**MRAe**

**Avis**  
**sur la création d'une centrale photovoltaïque au sol au lieu-dit**  
**« Mas Sabole » à Villemolaque (Pyrénées-orientales)**

N°Saisine : 2024-13 981  
N°MRAe : 2024APO144  
Avis émis le 12 décembre 2024

Figure 2 : localisation des implantations par rapport aux enjeux écologiques de la zone d'études  
 – réalisation ARTIFEX – (source : étude d'impact)

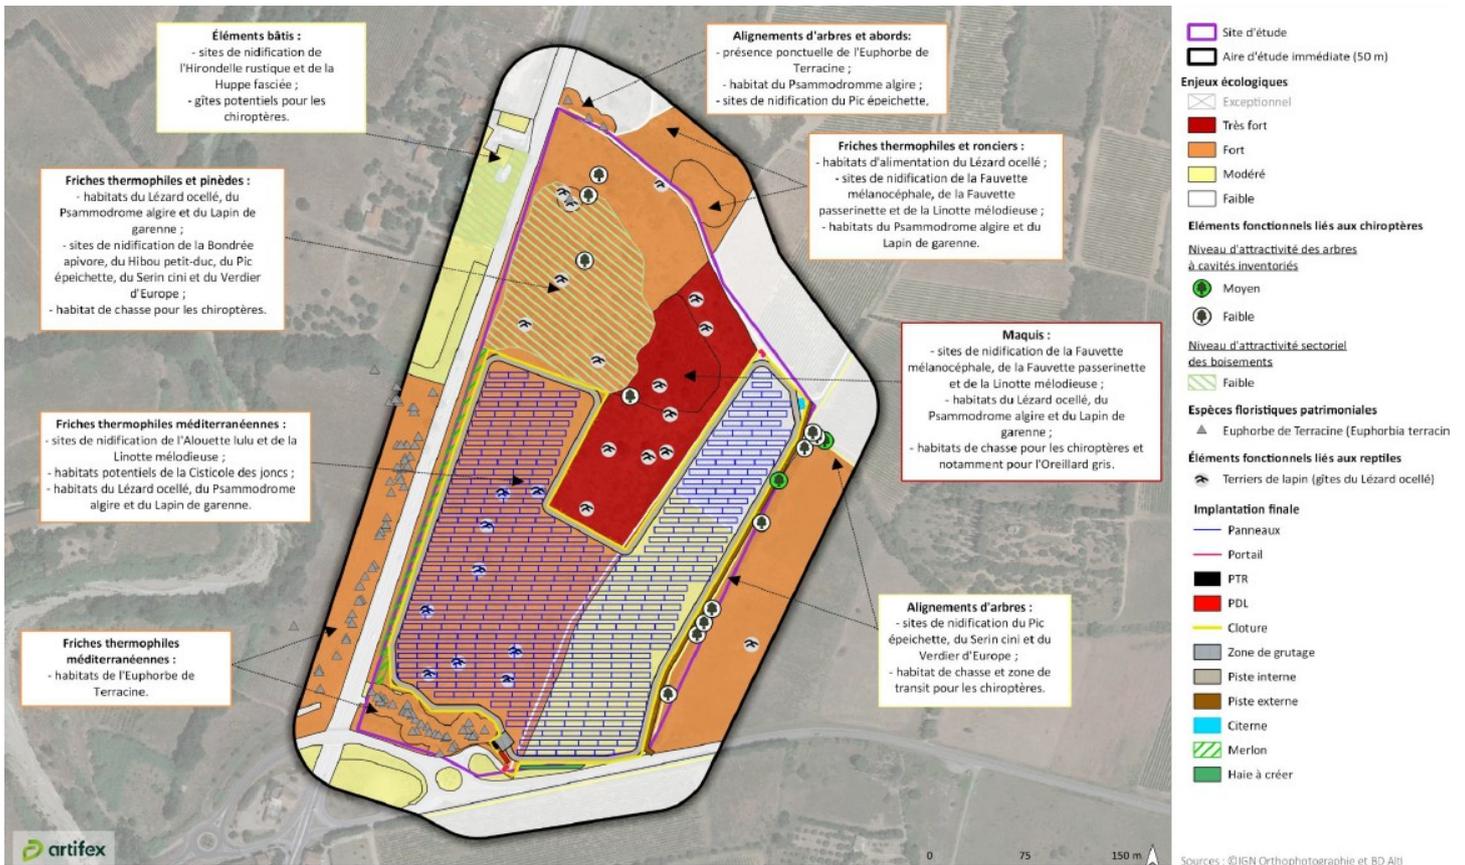
Si la MRAe partage le constat que la variante retenue est, parmi les trois étudiées, celle qui présente le moins d'impact pour l'environnement, elle impacte encore des secteurs présentant des enjeux écologiques forts pour la

biodiversité, comme le montre la carte page 8 de cet avis. La réalisation du projet est susceptible de conduire à la destruction de reptiles, d'oiseaux nicheurs des milieux ouverts, et conduira à une perte d'habitats de chasse, de repos, de transit pour plusieurs cortèges faunistiques protégés (notamment oiseaux, chauves-souris, reptiles, papillons).

**La MRAe recommande d'éviter préférentiellement toute implantation de panneaux ou d'équipements dans les zones présentant des enjeux écologiques forts. A défaut, des mesures compensatoires devront être définies dans l'étude d'impact afin d'éviter toute perte nette de biodiversité, en précisant leur localisation et en les intégrant dans un plan de gestion écologique pour leur mise en œuvre.**
